Datum 22 juli 2021
Betreft Advies opslagvergunning CO₂ P18-2

U heeft Staatstoezicht op de Mijnen (verder: SodM) op 12 februari 2021 om advies gevraagd over de aanvraag voor een opslagvergunning P18-2 voor het permanent opslaan van CO₂ in het gedepleteerde gasveld P18-2, onderdeel van het project Porthos.

Rapporttittel/ Report title	Technical review and recommendations Porthos CO ₂ -storage permit application
Prosjektnummer/ Project No	104192
Institusjon/ Institution	NORCE Energy
Oppdragsgiver(e)/ Client(s)	Dutch State Supervision of Mines SSM
Rapportnr/ Report No.	104192-01
Antall sider/ No. of pages	38
Publiseringsdato/ Date of publ.:	June 2021
Stikkord/ Keywords	CO ₂ storage; depleted gas storage; leakage risk; storage integrity risk; monitoring; storage integrity modeling; Porthos CCS
Disclaimer/ Disclaimer

Figure 1: Examples of experimentally obtained, real microannuli geometries (Figure from Vrålstad and Skorpa, 2020)

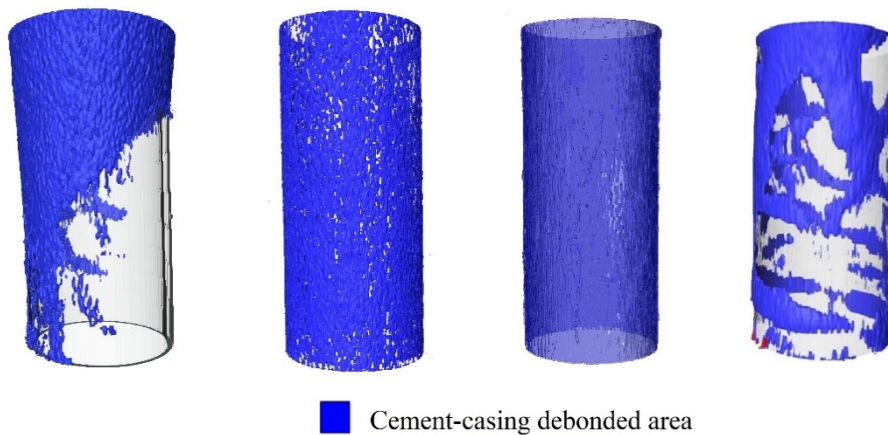
Regarding microannulus apertures, it is important to note that microannuli do not have uniform and well-defined geometries (Vrålstad et al., 2019; Vrålstad and Skorpa, 2020), as visualized in Figure 1 below. Microannuli have complex and non-uniform geometries, and consequently, flow through microannuli is non-linear and not easily predictable (Skorpa and Vrålstad, 2018; Corina et al., 2021). A constructive approach to define microannuli apertures is thus to distinguish between the "mechanical" aperture, which is the actual, local width, and the "hydraulic" aperture, which is the average width estimated from flow measurements assuming a uniform microannulus geometry with smooth walls around the full cement sheath circumference (Stormont et al., 2018; Garcia Fernandez et al., 2019). Correct assessments of actual microannulus apertures are therefore difficult to obtain, but estimations of hydraulic apertures are possible in experiments by

Figure 2: Influence of aperture and CO₂ residence time on self-healing of cement fractures (Carrol et al., 2016)

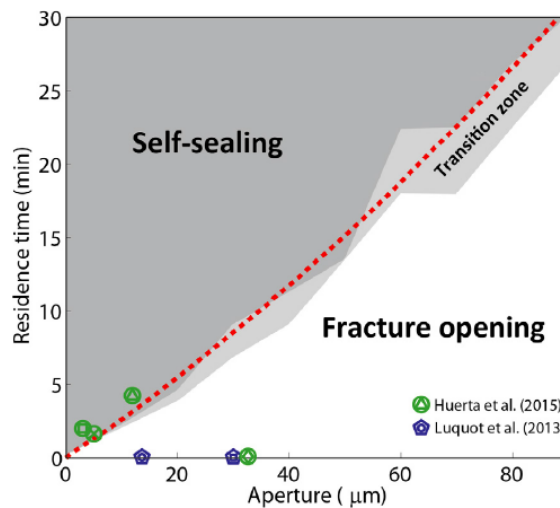
For the Porthos wells, this figure (by Carrol et al., 2016) was used in B13 Well containment note (Chapter 8, pages 57-59) to illustrate this point. It is concluded that for the combination of small microannuli apertures (below 65 µm, high CO₂ residence time due to low flow rates (up to 0.04 m/s), and the several hundreds of meters of cement sheath length in the cap rock, it is likely that CaCO₃ will precipitate and close the microannuli if CO₂ should leak through the cement from the reservoir. There is therefore no significant risk of CO₂ leakages from the Porthos wells. We agree with this conclusion.

Figure 5.4: Schematic of pressure profiles of existing in the reservoir under different scenarios. See text for more explanation.

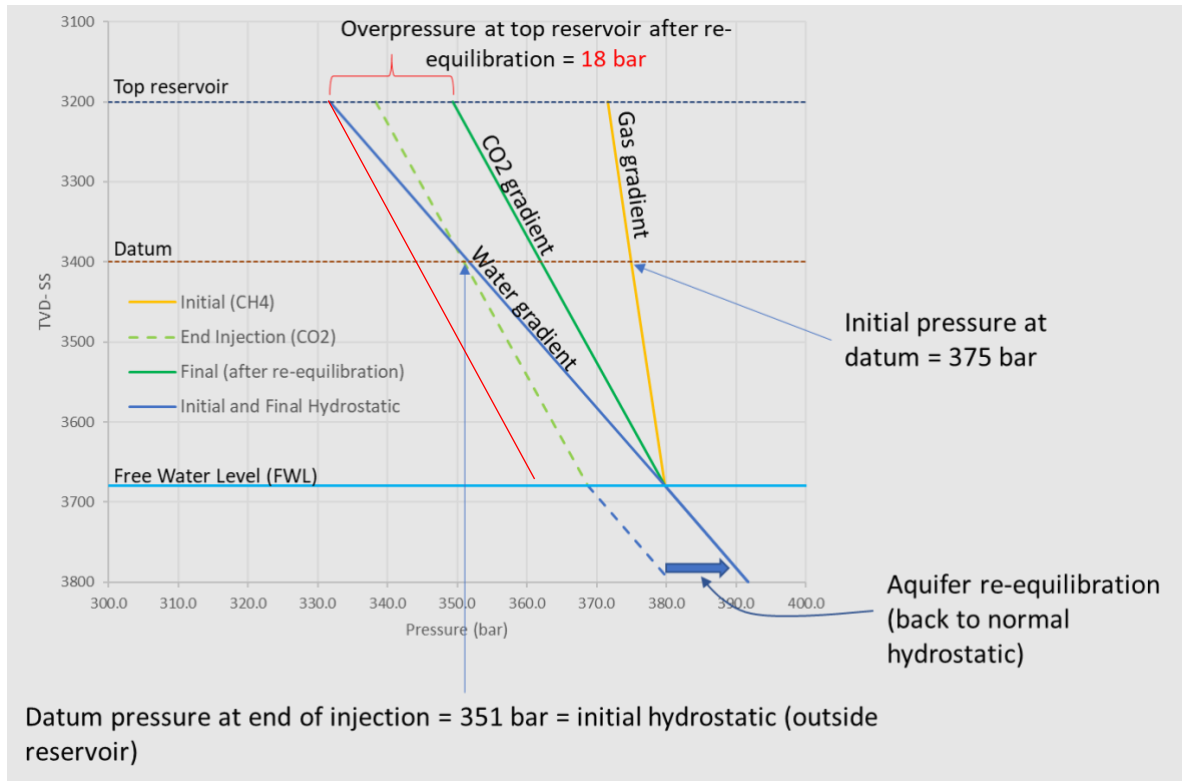
Implications for the P-18 site: Figure 5.4 below illustrates pressure vs depth situation for the P-18 site under different settings. There are several important features to point out.

- The solid green line is the resulting CO₂ pressure vertical profile if the reservoir pressure were to equilibrate with the surroundings. This aquifer re-equilibration is very unlikely to occur in the storage project time frame, but since the initial FWL pressure was hydrostatic, there is likely a very slow re-equilibration process that will occur. The rate of re-equilibration is undetectable from analysis of gas production data and requires a larger regional hydrodynamic analysis to be estimated. It is possible that the re-equilibration can occur over timescales relevant for immobilizing CO₂ to mitigate climate change (100s of years). The point in showing the solid green line is that at some point in the distant future, the CO₂ pressure at the reservoir top according to Equation (3) will increase from 8 bar to 18 bar overpressure relative to the surroundings.

- The red line shows the required CO₂ pressure profile to maintain a *zero-pressure gradient* at the reservoir top. The vertical profile shows the resulting pressure at the datum should be less than 343 bar at 3,400 meters (as calculated according to Equation (4)) in order to maintain a pressure barrier at all points along the top reservoir during injection. The value of 343 bar assumes a pure CO₂ column, and will be lower for a CO₂-methane mixture. The important point is that an injection pressure should be chosen such that a pressure barrier at the reservoir top is maintained at all times during the injection phase. In geological time scale slow aquifer drive (if existent) will contribute to slow pressure rise. It is also important to point out that the location of the dashed green line is determined by operational design, however all locations of the dashed green line will eventually move towards the solid green line due to a very long-term re-equilibration process.
